Querprofil 17 km 57,7+30

Planänderung Ergänzung Bahnhof Merklingen (Schwäbische Alb) neue Planung entfallende Planung

Querprofil 17 km 57,7+30	Datum	Name
	Gezeichnet	01/16 Sul
	Bearbeiter	01/16 Gis
"Urheberschutz" - Alle Rechte bei der DB Projekt Stuttgart-Ulm GmbH	Maßstab	1:200
	Freigeige DB Projekt Stuttgart-Ulm GmbH	
	gez. i.V. Dr. Kielbassa Stuttgart, den 29.01.2016	
	Ersatz für Plan-Nr. Phase Index Ersetzt durch Plan-Nr.	
	Anlage Planfeststellungsunterlagen	
	Anlage DB 6.2	
	Blatt 17 A von 18

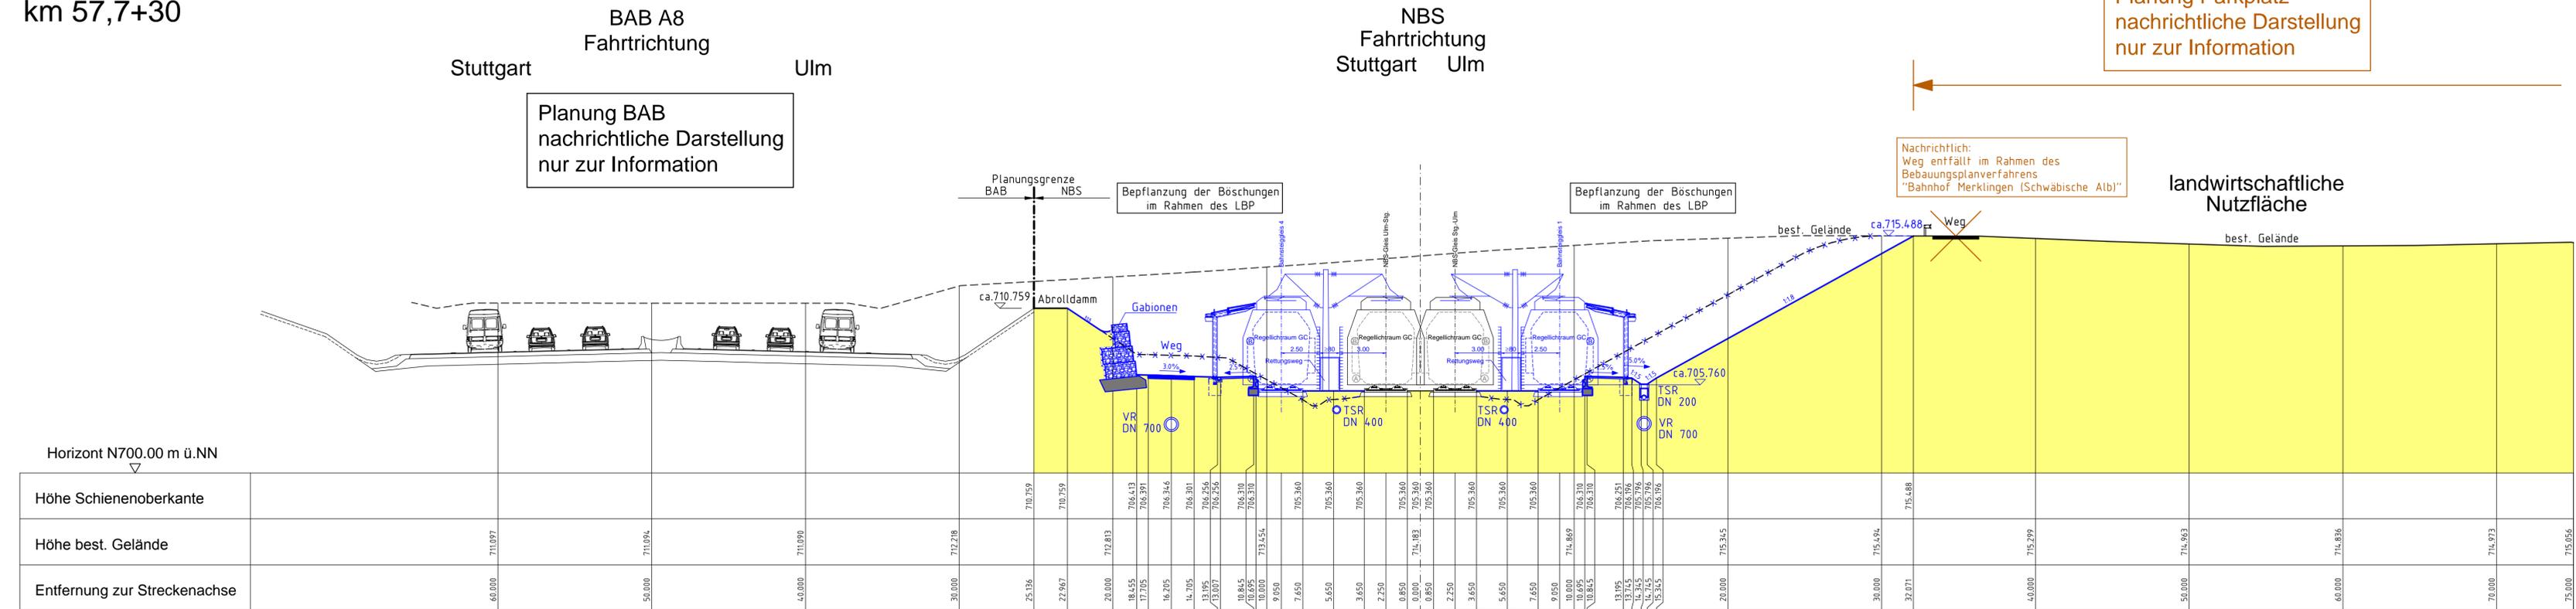
Nachrichtlich: Weg entfällt im Rahmen des Bebauungsplanverfahrens "Bahnhof Merklingen (Schwäbische Alb)"
